SER	/ICE	BULLETI	N	No.: MSB-00E12-502	2	
				Date: 2001-07-11	<modèle></modèle>	<m a=""></m>
Sujet:		ECTION APPOR RIPTIONS DU CI			(EC)GALANT(EA0) (EC)SPACE STAR (DG0A) (EC)SPACE	97-99 99-99 99-99 99-99
Groupe:	LUBRI MOTE	FICATION DU UR		de concept: AL092714	RUNNER/SPACE WAGON (N60,N80,N90) (EC)PAJERO - SPORT	97-97
CORRECT	TON	INTERNATIONAL CAR ADMINISTRATION OFFICE		MASAKI - MANAGER ECHNICAL SERVICE PLANNING	(K80W,K90W) (EC)L200(K60,K70)

Le présent Bulletin de Service vous informe de la correction apportée aux descriptions du clé pour filtre à huile

SERVICE BULLETIN No.: MSB-00E00-003 Date: 2000-05-30 <Modèle> <M/A>Sujet: 00-10 MODIFICATIONS POUR LES MODÈLES L200 (CE) L200 (K60, K70) 2001 Groupe: **GÉNÉRALITÉS** Nº de concept: 00SY0022915 INFORMATION/ INTERNATIONAL CAR CORRECTION **ADMINISTRATIO** T.NITTA - PROJECT LEADER AFTER SALES SERVICE & CS PROMOTION **OFFICE**

Ce bulletin d'entretien vous informe des modifications apportées au modèle L200 2001

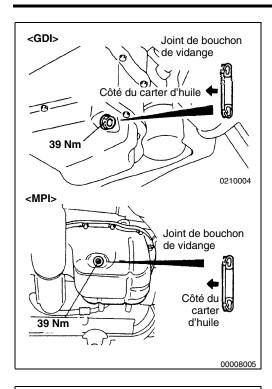
- 1. Retirer lentement la jauge de niveau et vérifier que la position du niveau d'huile se trouve dans l'intervalle illustré.
- 2. Vérifier que l'huile n'est pas trop sale, que du liquide de refroidissement ou de l'essence n'y est pas mêlé(e) et que sa viscosité est suffisante.

4. Placer un nouveau joint de bouchon de vidange avec son orientation conforme à l'illustration et revisser ensuite le bouchon de vidange au couple de serrage spécifié.

GROUPE 12 LUBRIFICATION DU MOTEUR

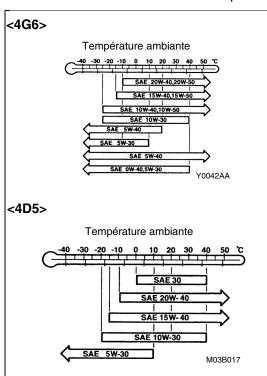
• La modification concerne une qualité d'huile moteur.

huile moteur préconisée (classification ACEA et API): <4G6> ACEA A1, A2, A3/API SG ou supérieure <4D5> ACEA B1, B2, B3, B4/API CD ou supérieure
